09.04.2024

## SITZUNGSVORLAGE

### Neubau DGH Wiesbaum - mögliche Reduzierung der Nutzflächen

Projekt: Neubau eines Dorfgemeinschaftshauses, Umbau & Sanierung des best. Mehrzweckgebäudes Kirchstraße 1, 54578 Wiesbaum

Projektnummer	Maßstab	Gezeichnet	CAD-NR.	Datum	Plannummer
2233	1:50	PLJ/S		26.03.2024	AP 2.A

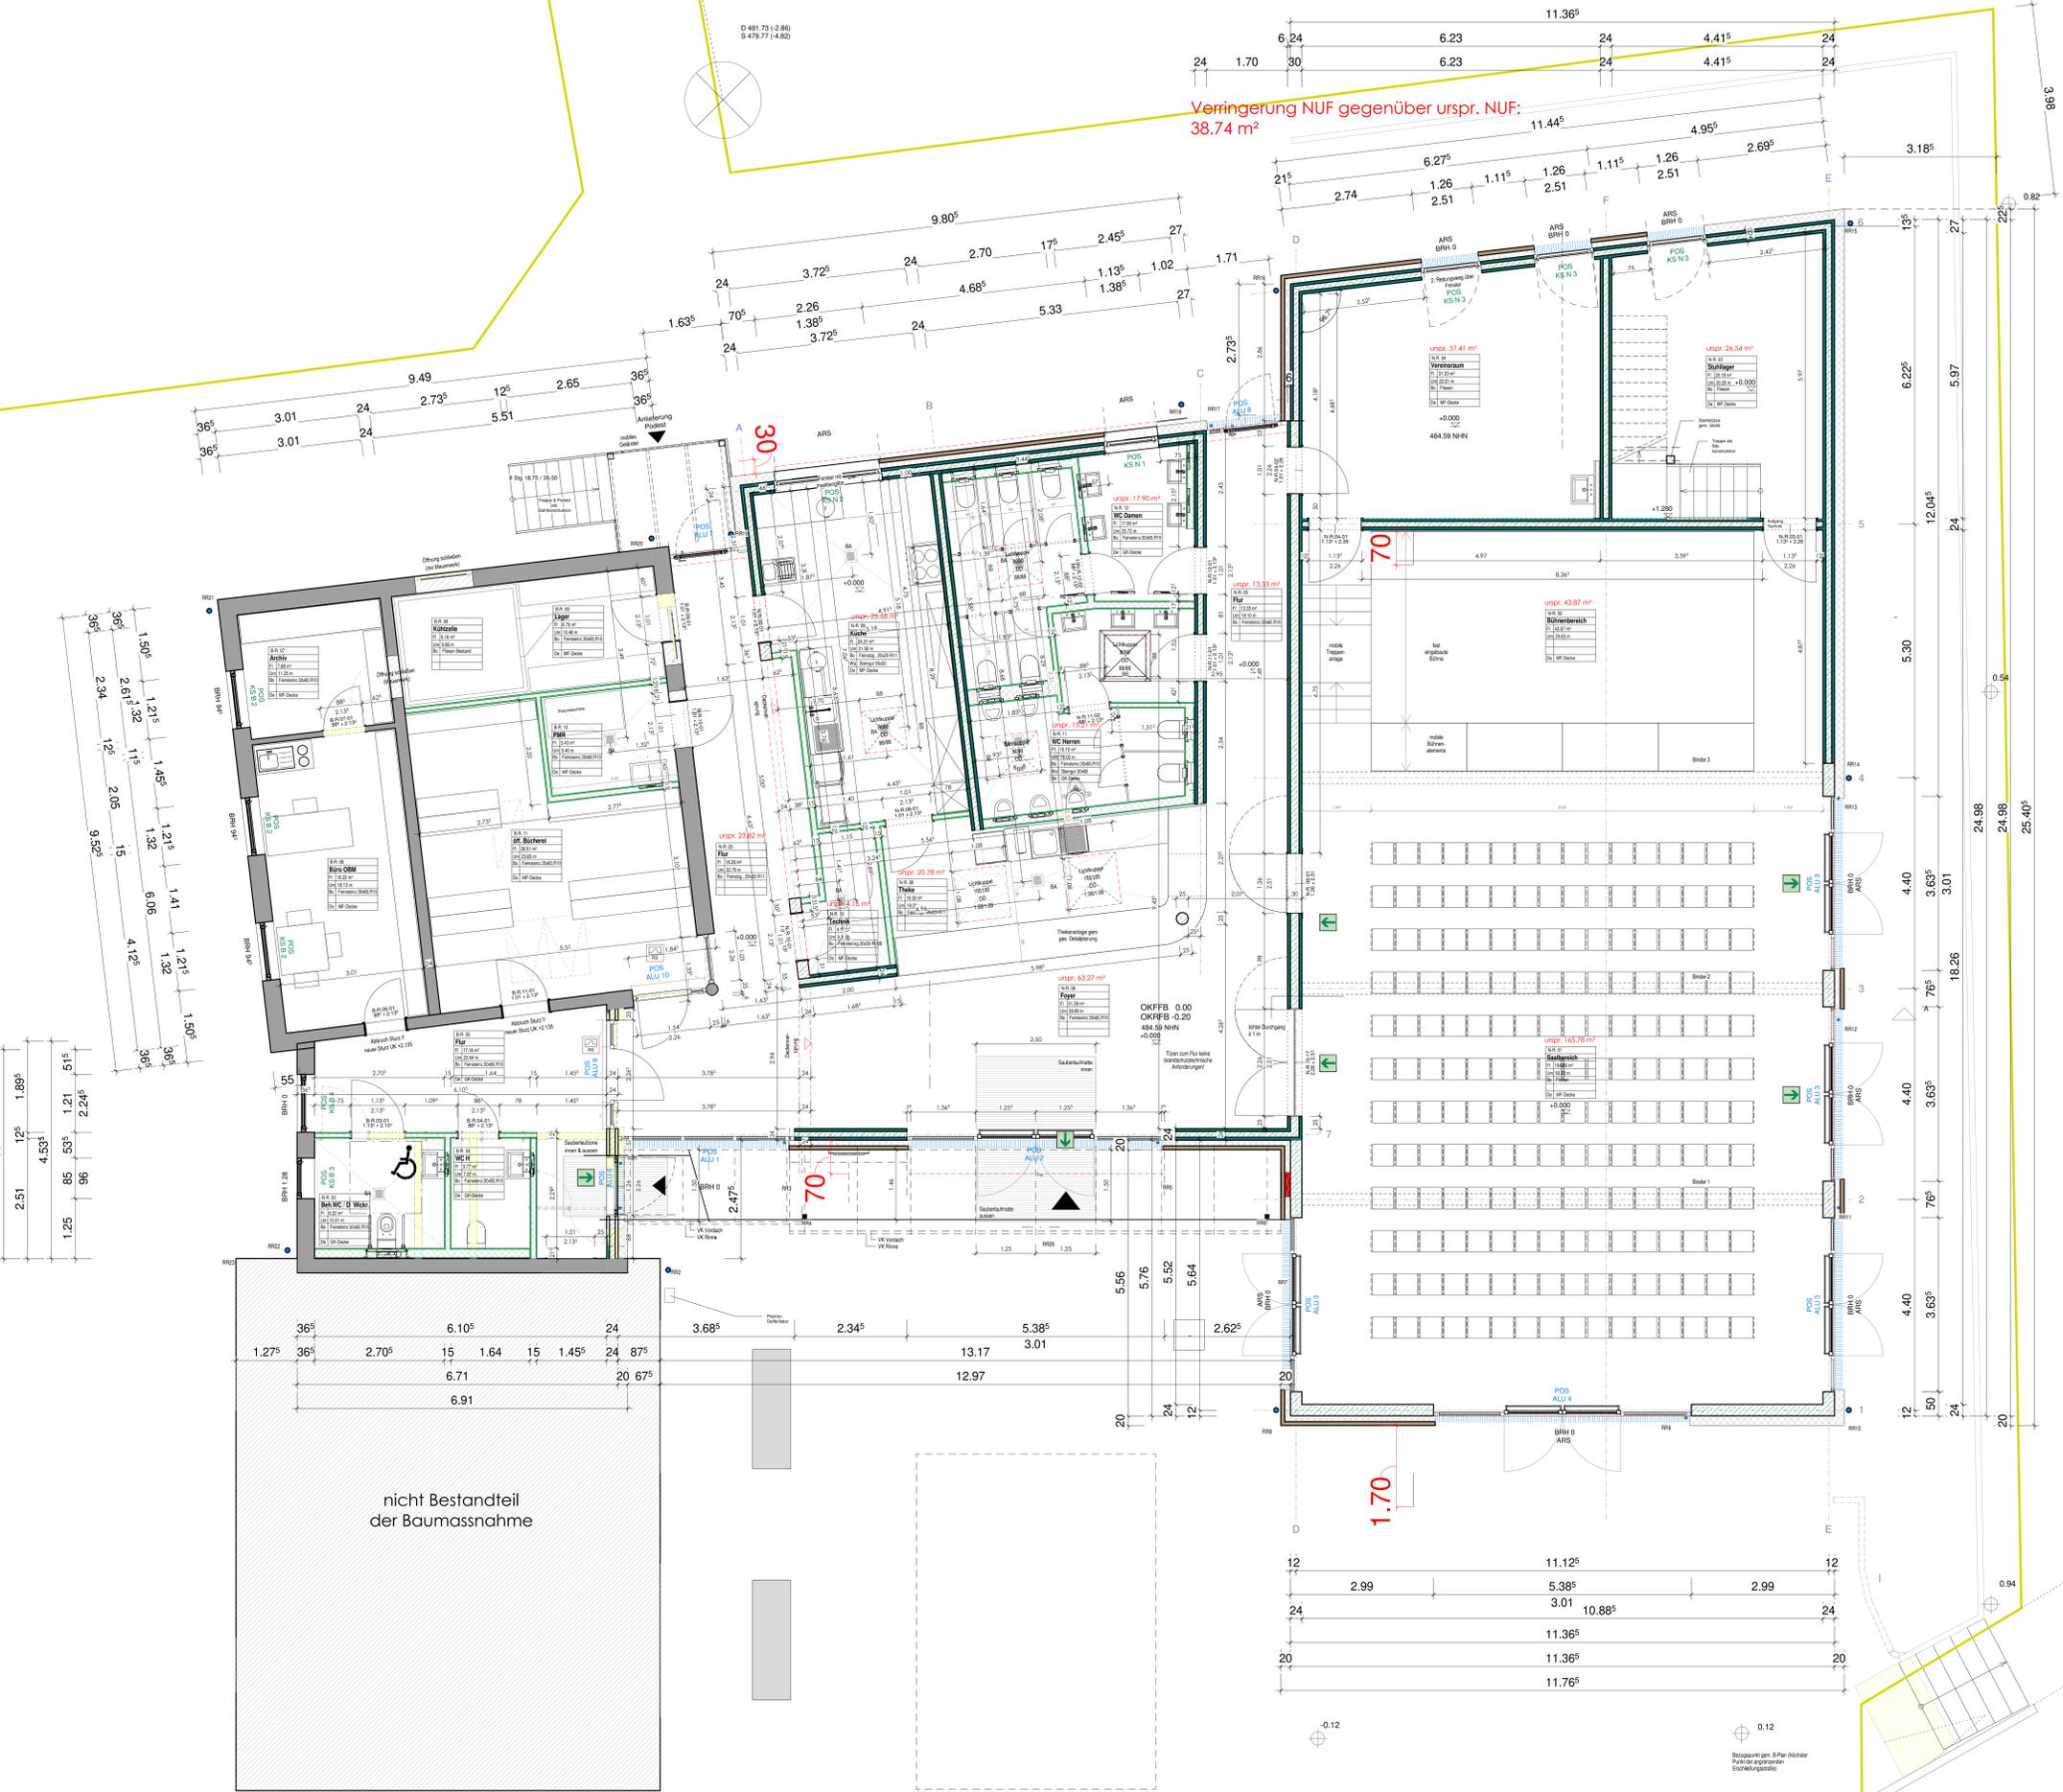
Verringerung NUF gegenüber uspr. NUF:  
38.74 m²

Projektnummer	Maßstab	Gezeichnet	CAD-Nr.	Datum	Plannummer
2233	1:50	PL/SG		26.03.2024	AP 3.A

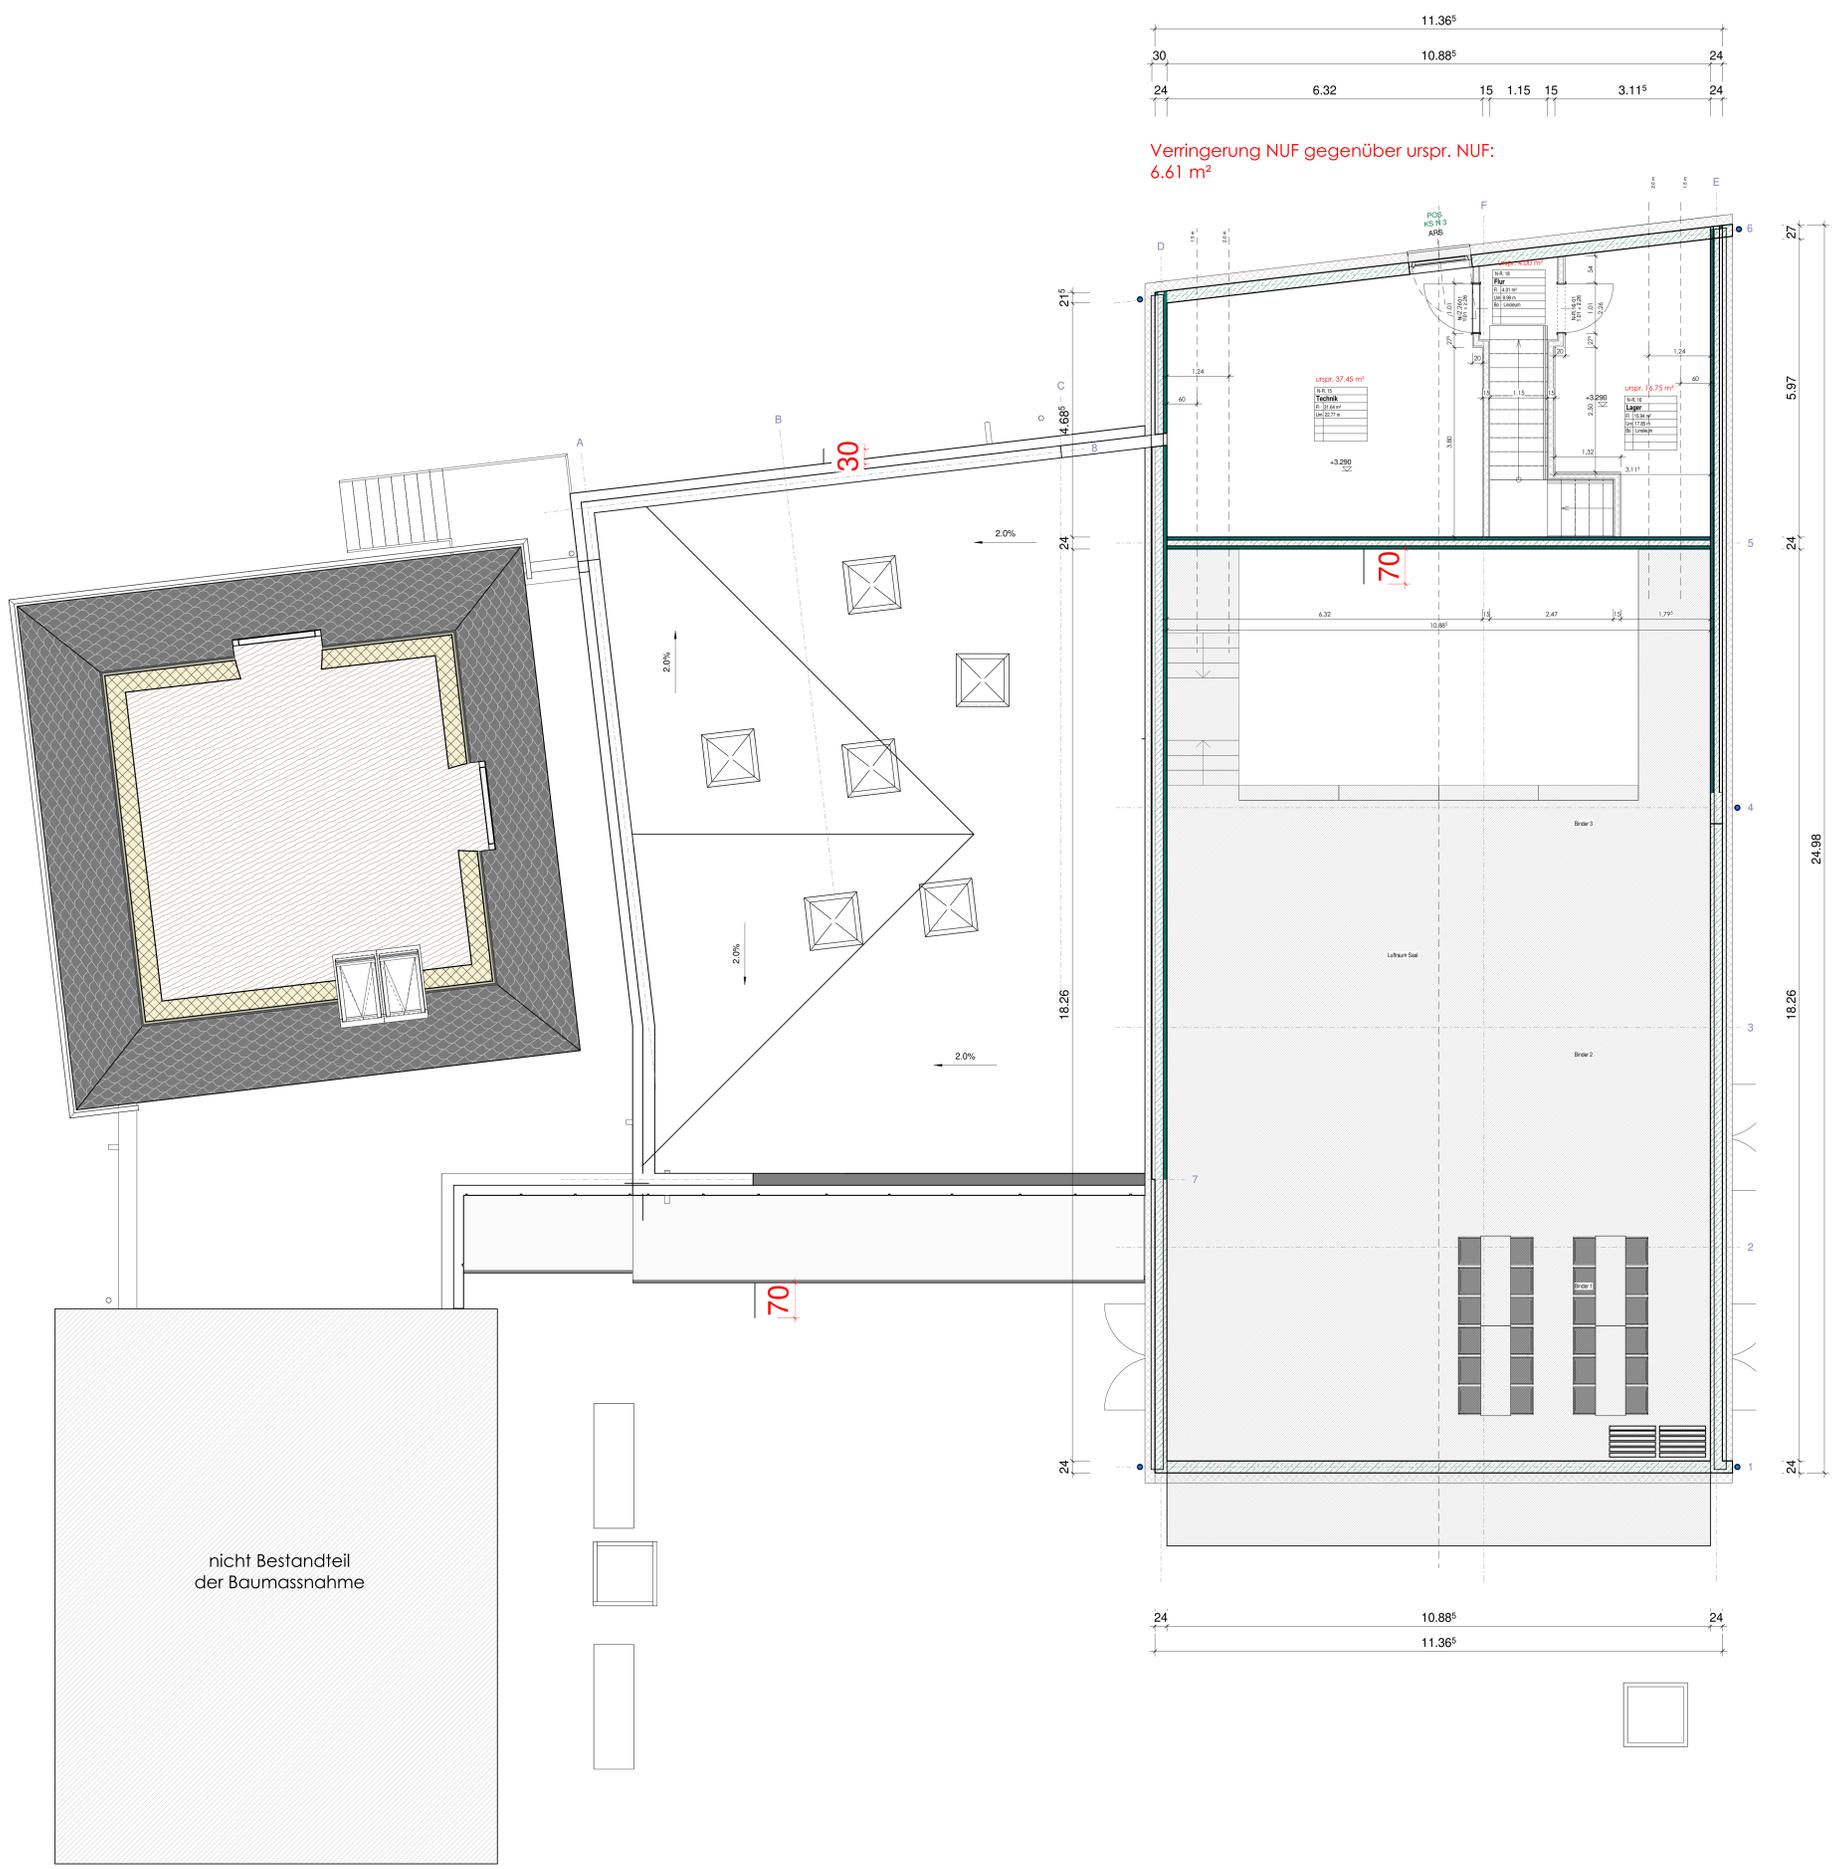
Verringerung NUF gegenüber urspr. NUF:  
6.61 m<sup>2</sup>
